| | **DOC No** *Doc No* | **TAV. 121** | **REVISIONE:** *Revision* | 1 | | | |

# IMPIANTO EOLICO

## "PLANIMETRIE E SEZIONI DI DETTAGLIO

## IMPIANTI T1, T 2 E CABINA DI CONSEGNA"

TAVOLA: T1.b.7 - Planimetria - Indicazione spostamento ~~cab~~ina di consegna

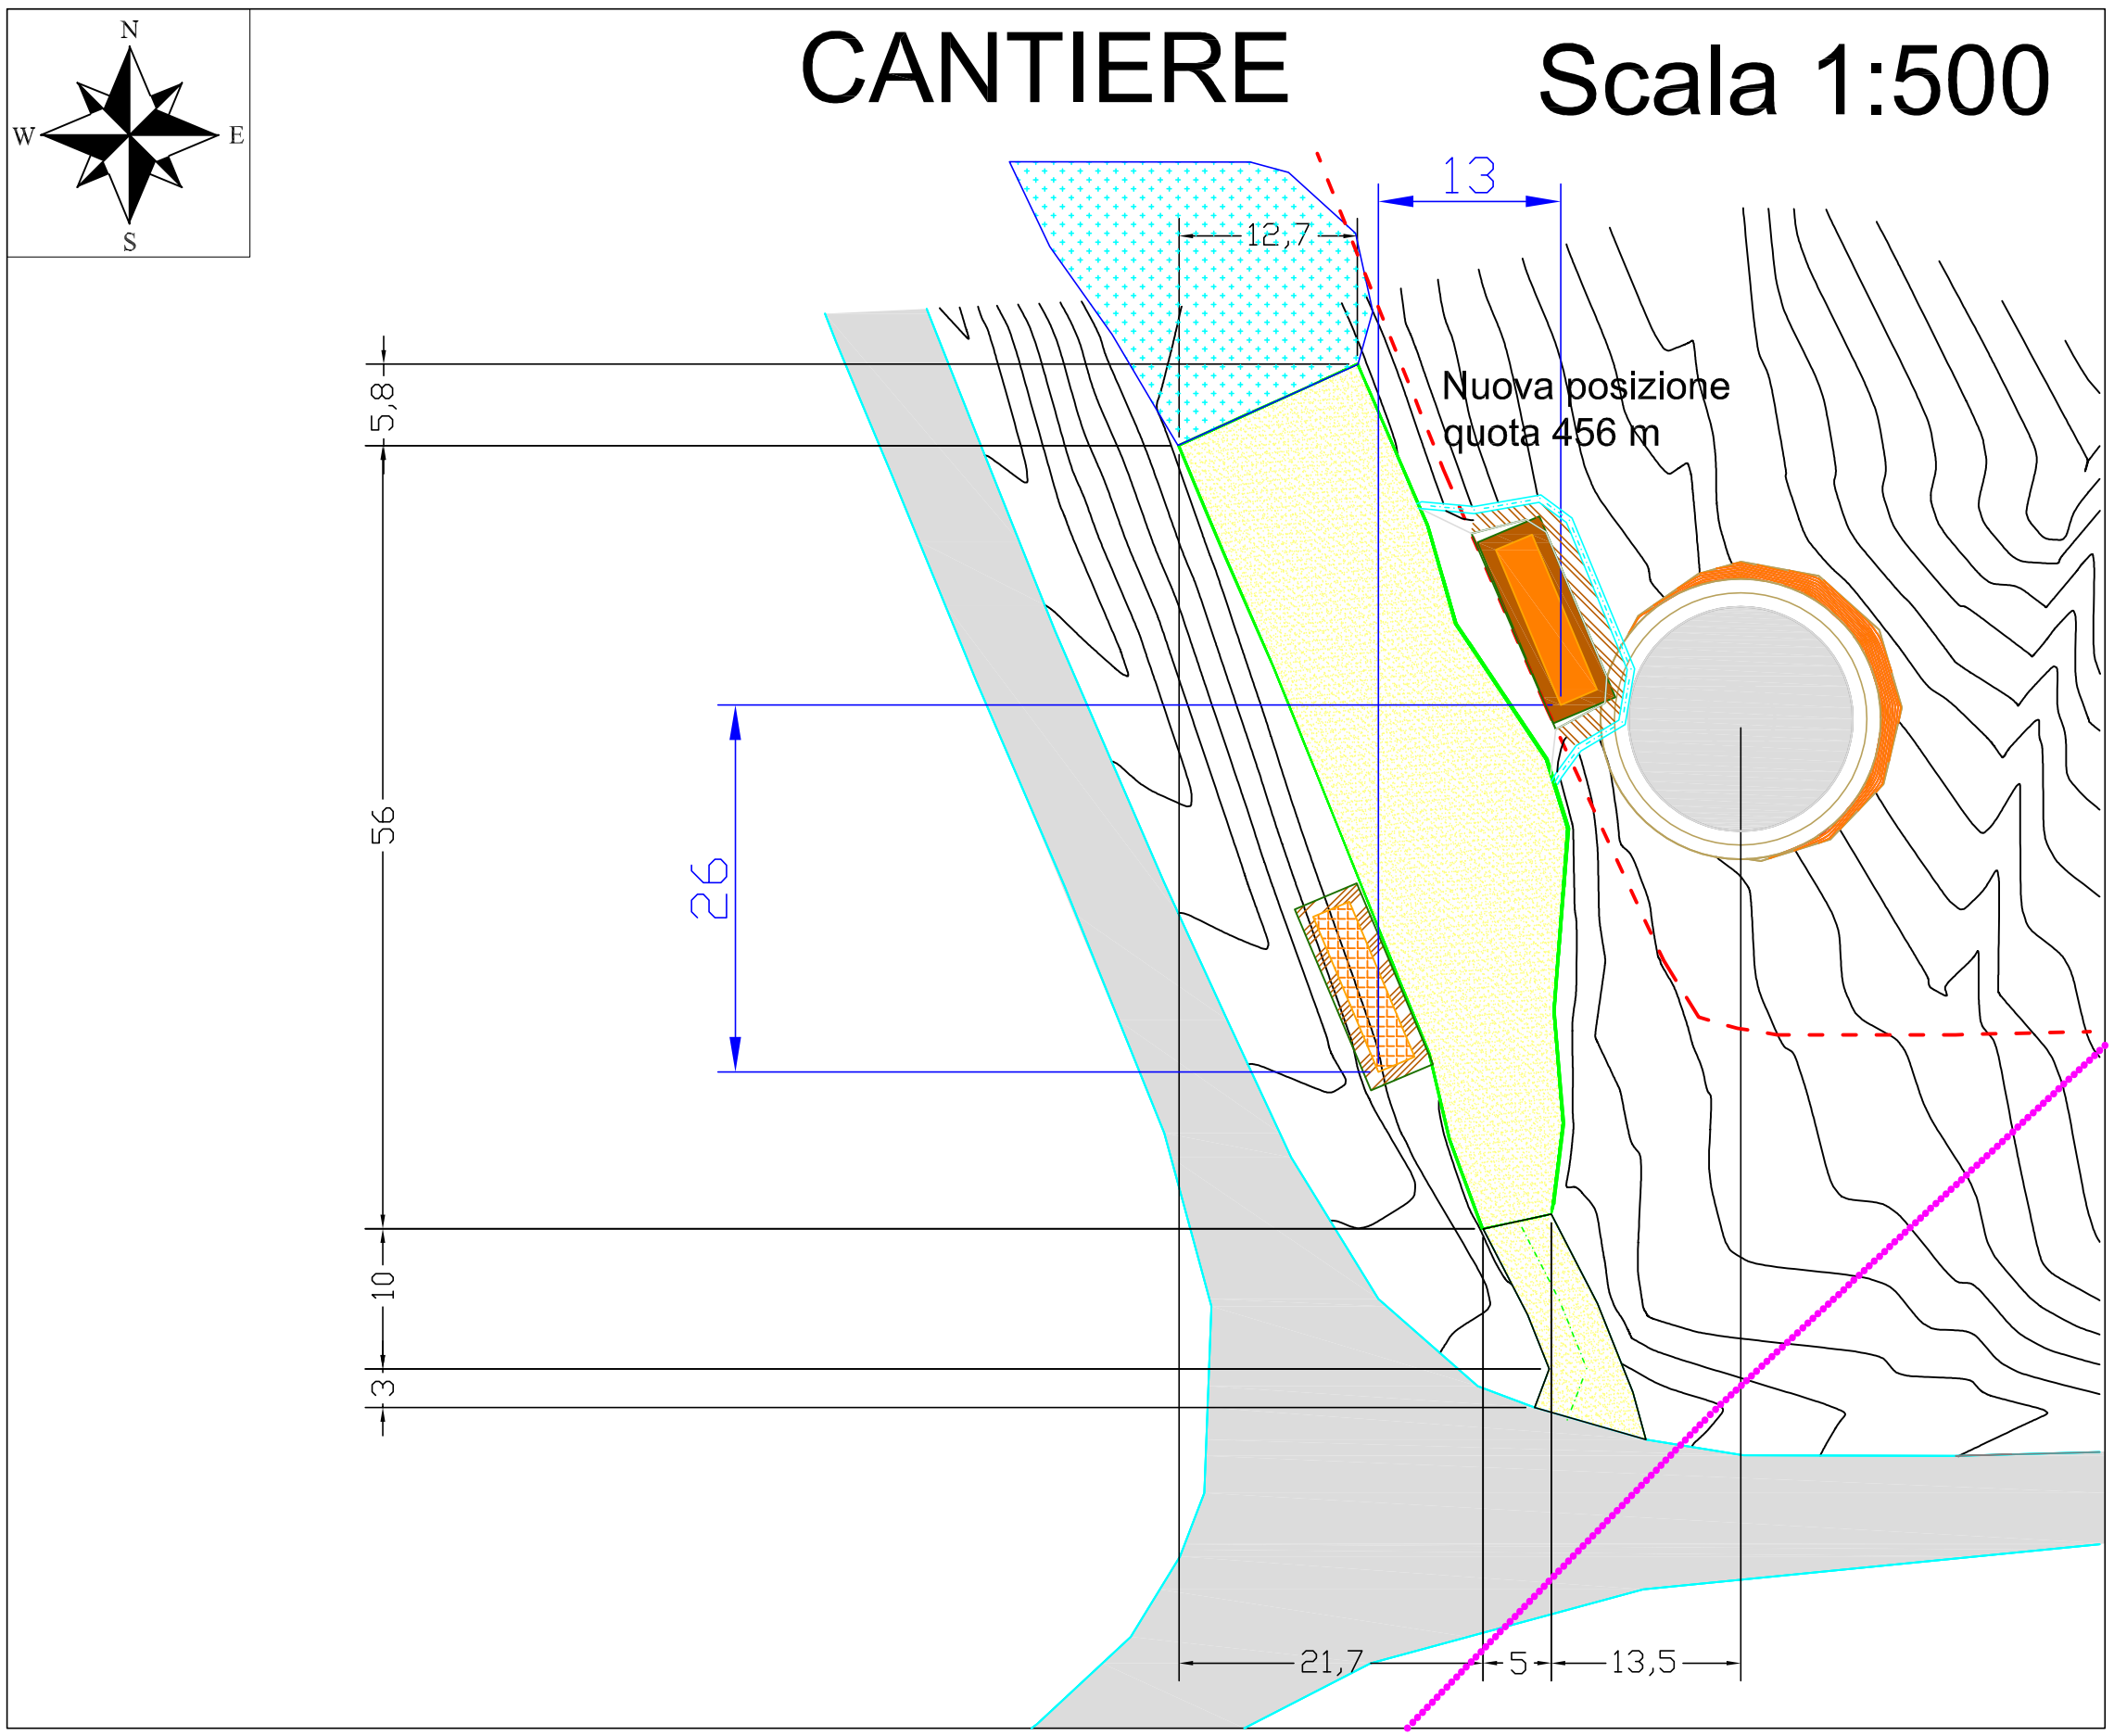
Sulla base delle considerazioni fatte in premessa, la cabina di consegna, ubicata vicino all'Impianto T2, deve essere necessariamente spostata al fine di rispettare le distanze dal limite stradale. La cabina è stata traslata di 26 metri verso nord e di 13 verso est, in modo che anche le opere accessorie siano realizzate oltre la fascia di rispetto di 30 metri.

Lo spostamento non comporta particolari modifiche al progetto presentato, poiché la morfologia dell'area in questione non è particolarmente complicata. Non ci sono infatti pendenze eccessive, anzi, l'area in cui verrà inserita, è al limite di un pianoro naturale attualmente esistente. La cabina, secondo la Nuova soluzione resta accessibile con qualsiasi mezzo, essendo stata posizionata alla medesima quota della piazzola di montaggio. Quest'ultima, essendo stato contestualmente discusso il nuovo posizionamento con Enel Distribuzione SpA, è stata imposta dal Gestore di Rete come condizione necessaria e sufficiente per l'accettazione della modifica richiesta. La cabina deve necessariamente essere accessibile in qualsiasi momento e condizione con qualsiasi mezzo, per qualunque evenienza. A livello di Movimento terra, questa modifica comporta uno sbancamento in più rispetto alle quantità a progetto, pari a circa 350 $m^3$. Il terreno in esubero, allo stesso modo di quanto descritto per la realizzazione delle altre opere relative all'Impianto nel suo complesso nel progetto consegnato, sarà conferito in discarica autorizzata nel rispetto delle Normative vigenti. Come si vede dalle tavole allegate, sono state previste opere di contenimento consistenti in palificazioni di legno, una staccionata di protezione (anticaduta) in legno ed opere di regimentazione delle acque precedentemente non necessarie, considerando le normali pendenze del terreno.

# RIPRISTINO - IMPIANTO T2
# Sezione 5 - CABINA

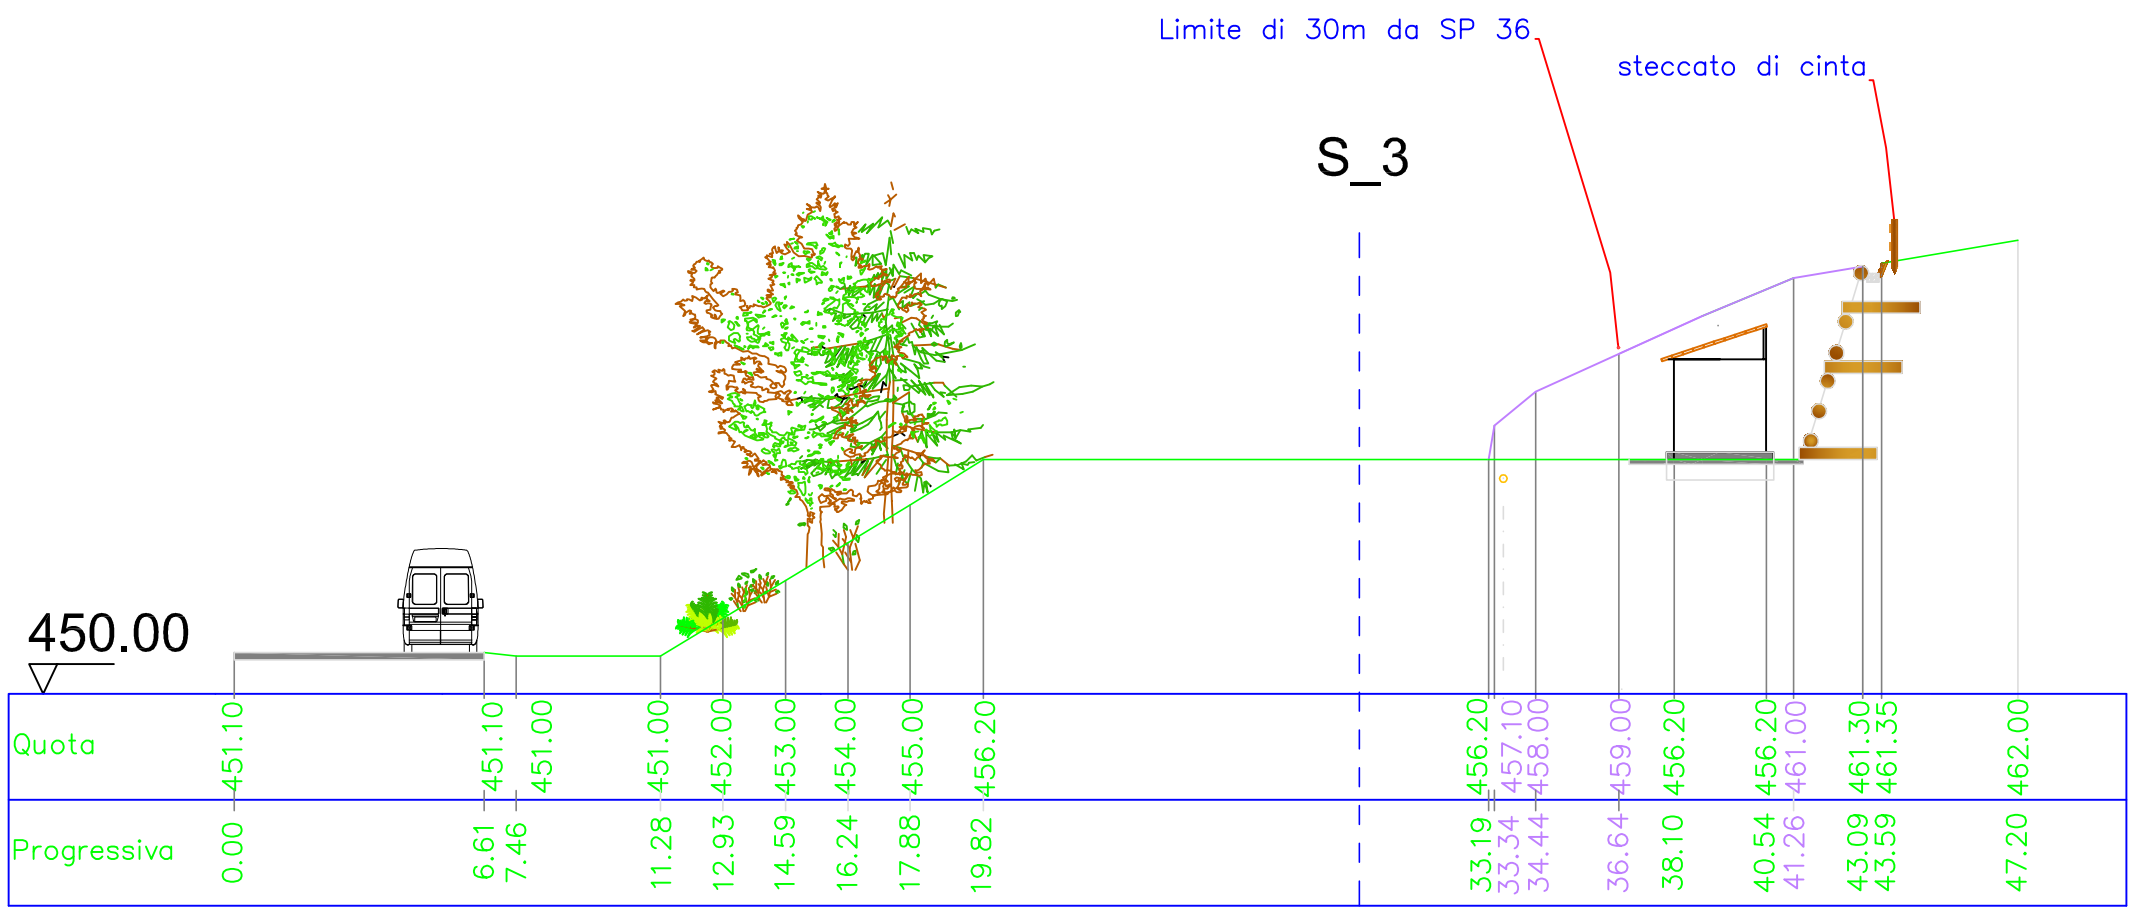
La Cabina di Consegna e le opere accessorie si trovano ad una distanza dalla Strada Provinciale superiore ai 30 metri

# CANTIERE Scala 1:500

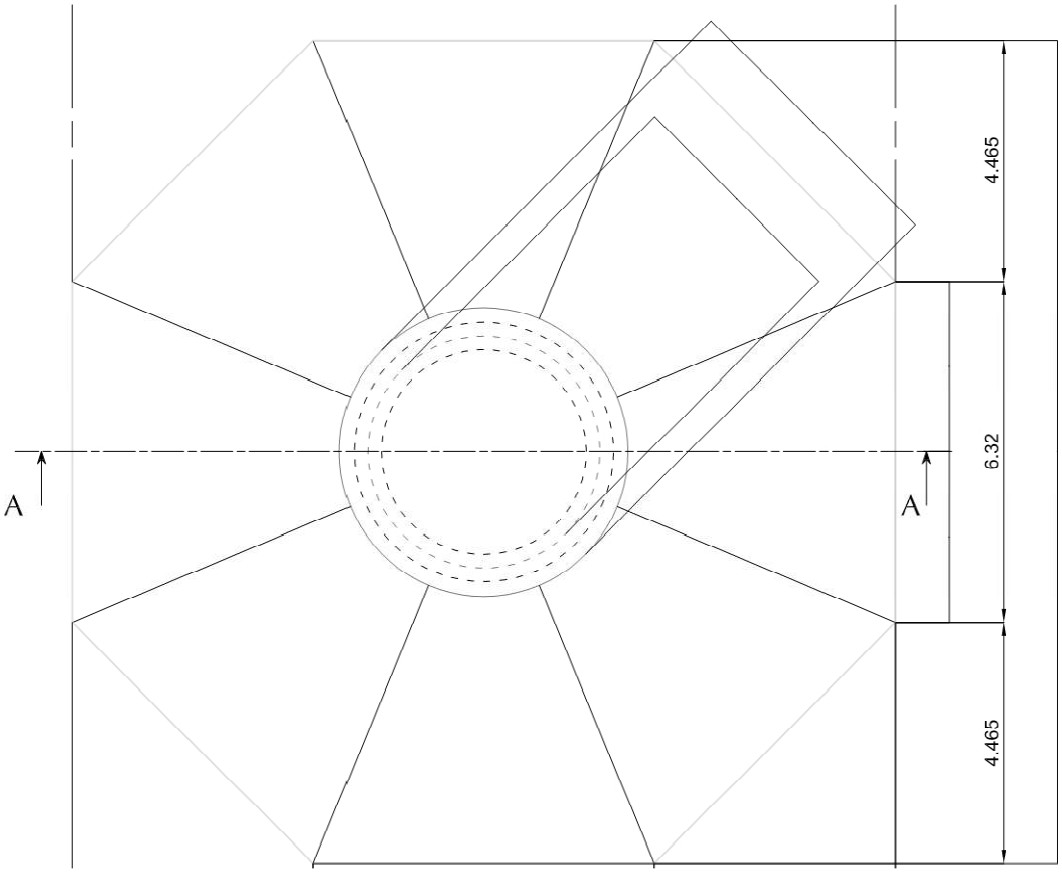
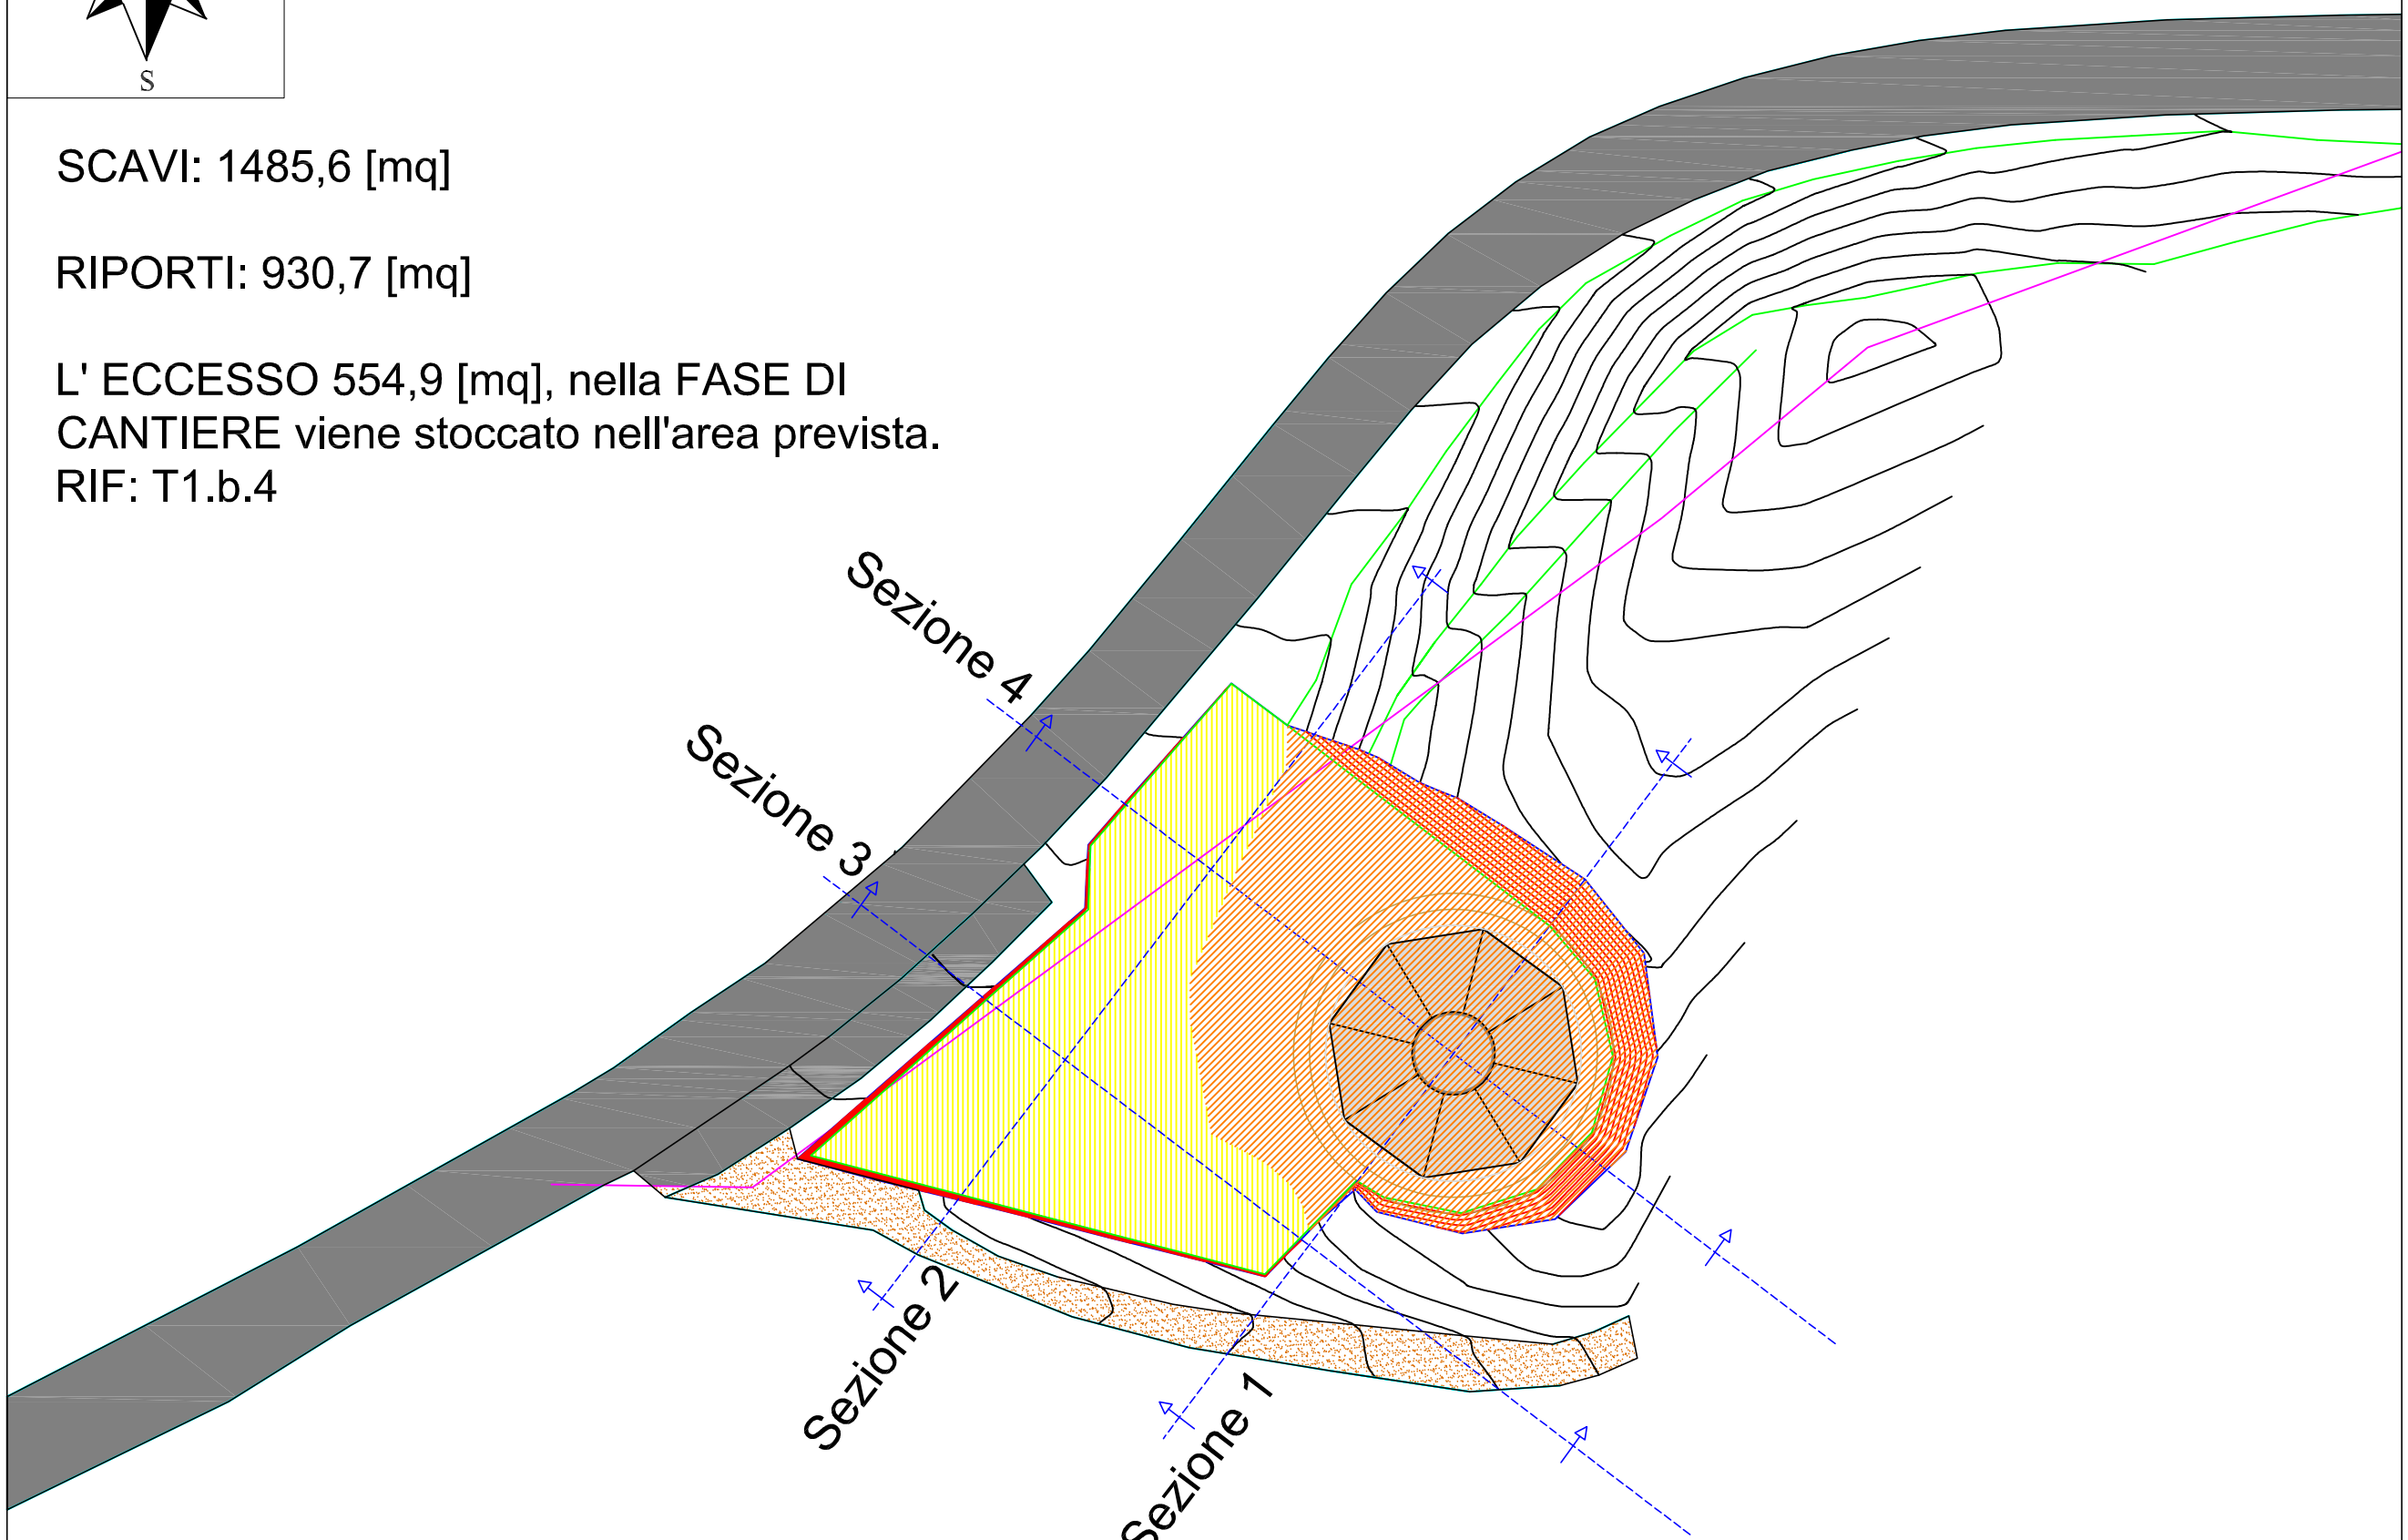
Per le medesime considerazioni riportate in premessa, anche le opere permanenti realizzate a supporto dell'aerogeneratore T1 devono essere a distanza di 20 m dal limite della Strada Provinciale 12. Essendo in questo tratto la strada di categoria F la distanza di rispetto è pari a 20 metri.

La fondazione dell'Aerogeneratore come si evince dall'elaborato TAV.111 allegata al progetto è di tipo ottagonale.

Rispetto agli elaborati progettuali progettati, si specifica come si vede dagli allegati seguenti, che il lato più vicino alla strada sarà posto parallelamente alla stessa. Le planimetrie e le sezioni sono state dunque corrette in tal senso. Pertanto anche il lato più prossimo alla carreggiata stradale si trova ad una distanza superiore ai 20 metri.
